SØKNAD OM PLANENDRING, ETABLERING AV STEINTIPP VED ØSTRE SANDVIKVATNET, SMIBELG OG STORÅVATN KRAFTVERK: UTTALELSE.

Begrenset høring av søknad om etablering av tipp ved Østre Sandvikvatnet, Storåvatn kraftverk - Rødøy kommune

Søknad om planendring for etablering av tipp ved Østre Sandvikvatnet, Storåvatnet kraftverk.

3. Visualisering av tippen med før og etter-situasjon
4. Bilde av skredutsatt terreng ved tippen i Sleådalen

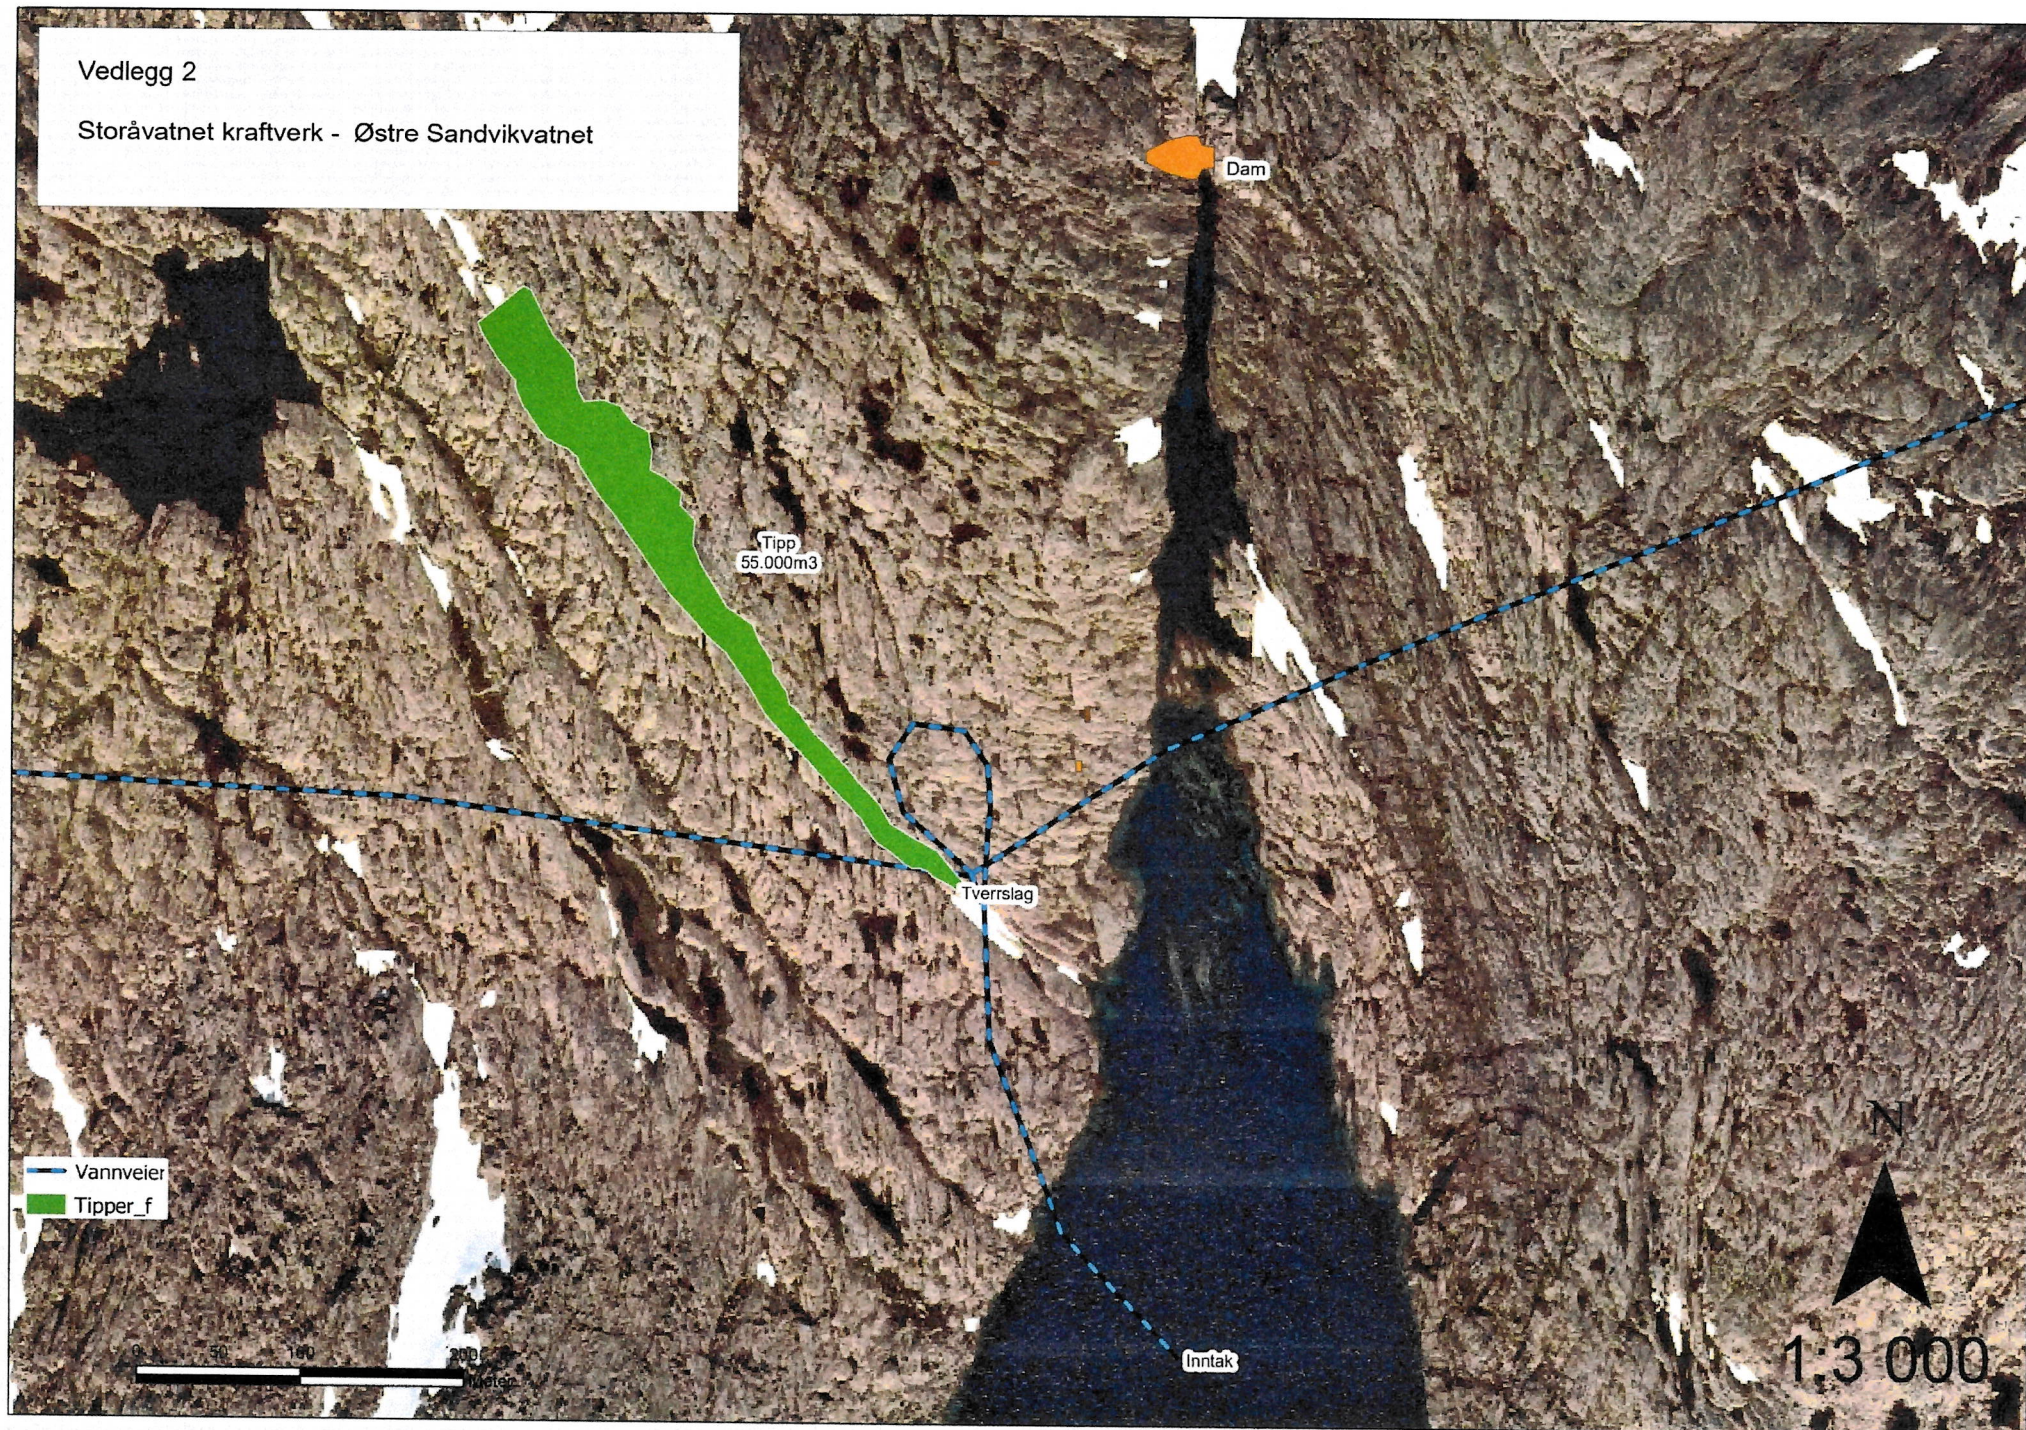
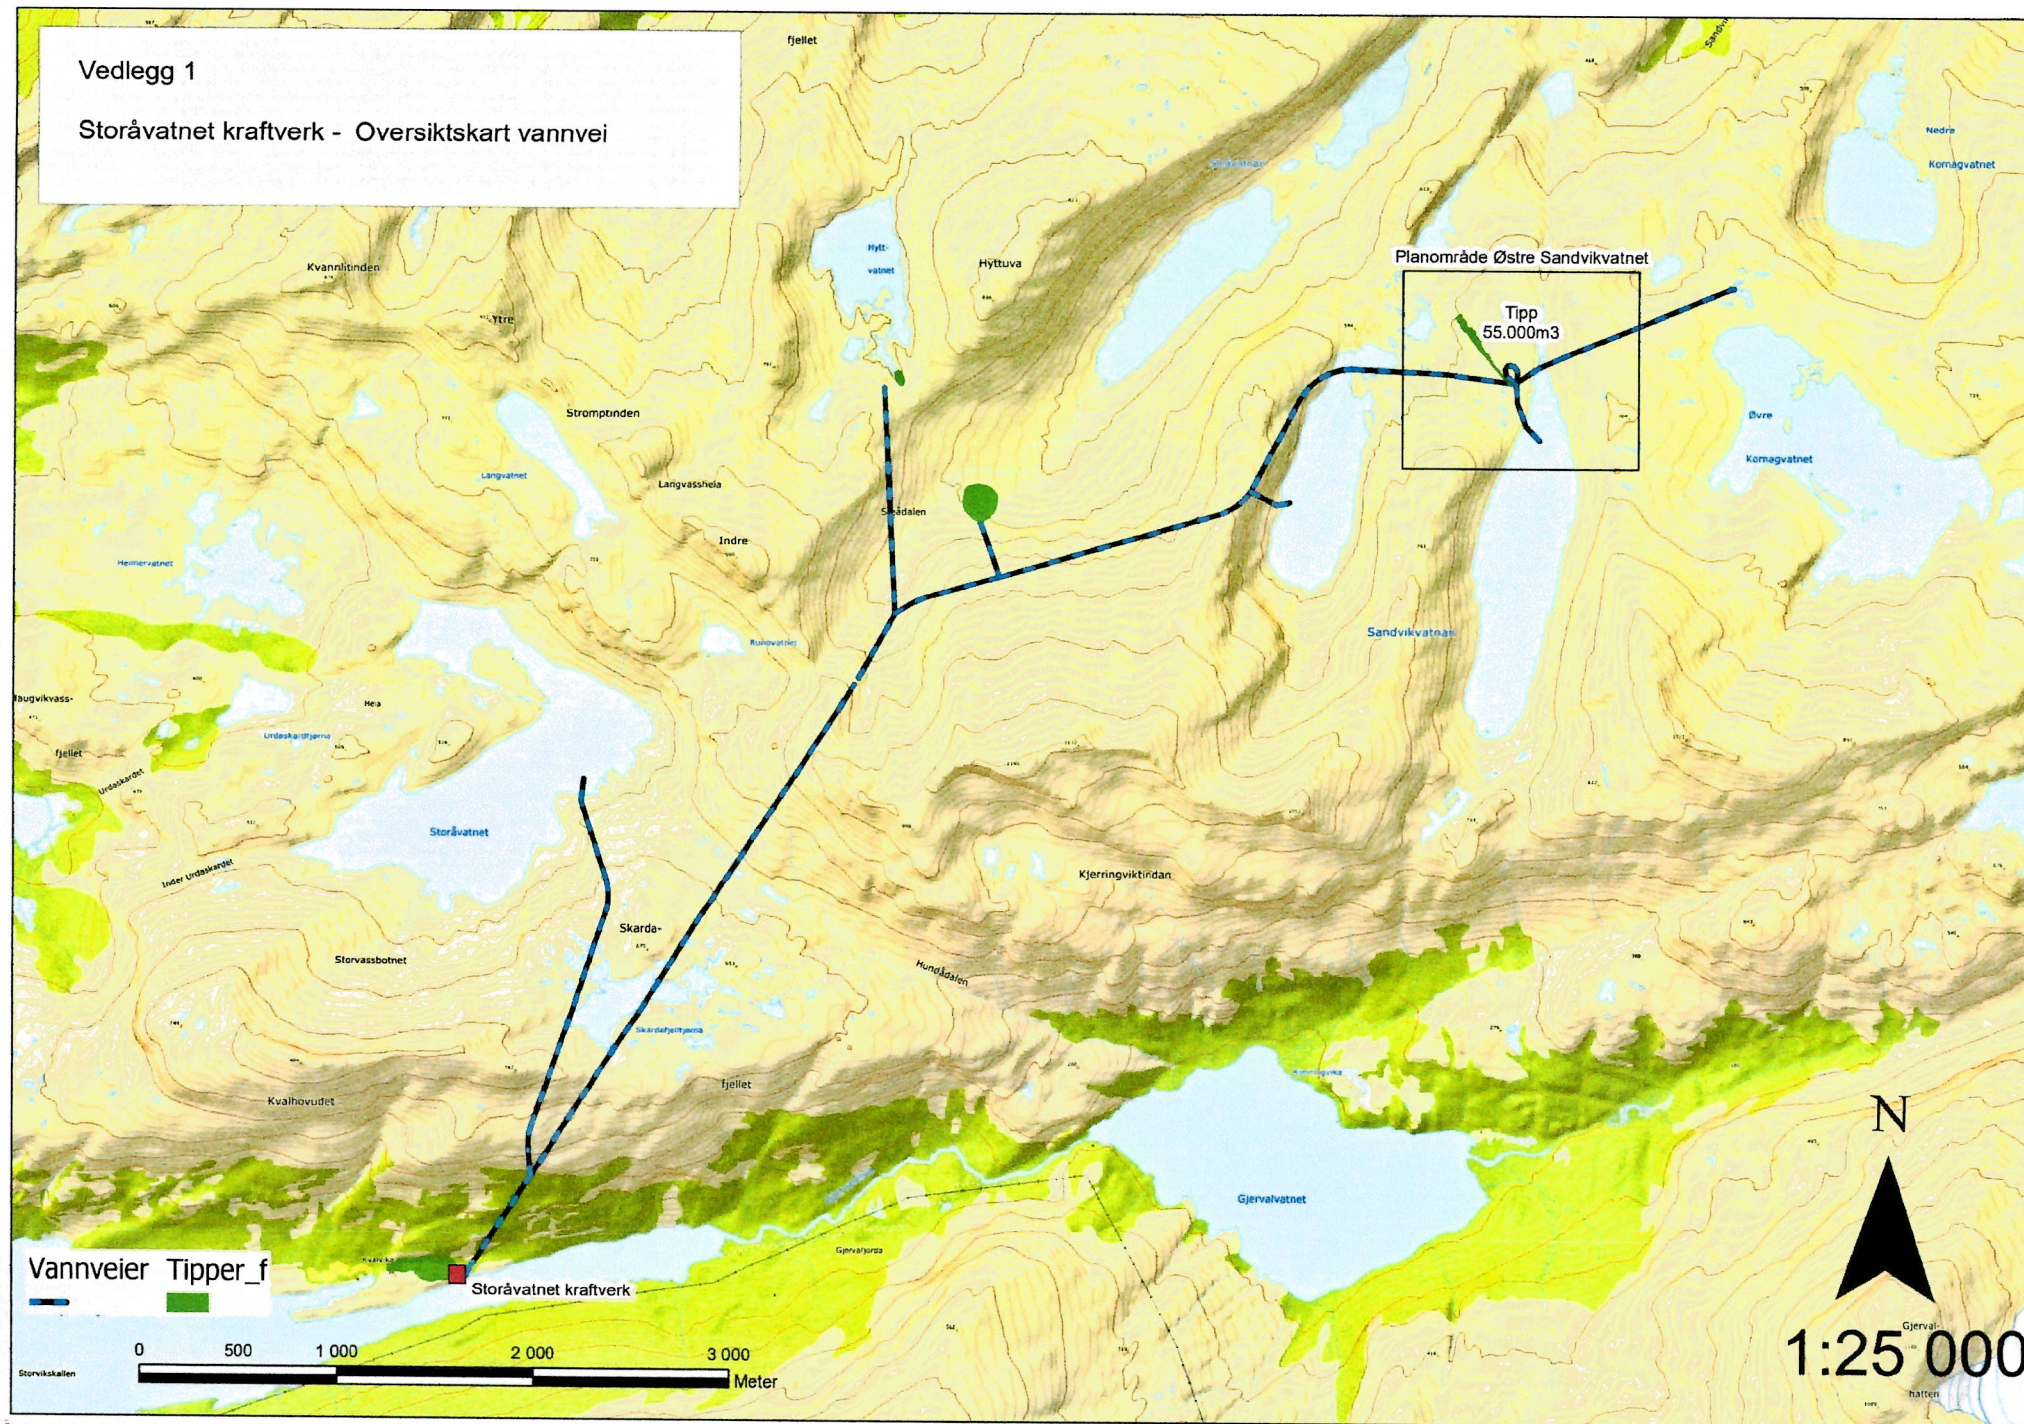
Det er lagt ved søknaden kartutsnitt og visualiseringer av området før og etter etablering av tipp.

Steintippen er planlagt etablert i en kløft i terrenget og vil være lite synlig fra omkringliggende områder. En visualisering av tippen er vist i vedlegg 2. Tverrslaget vil ikke skille seg nevneverdig ut i det ellers golde og kuperte landskapet.
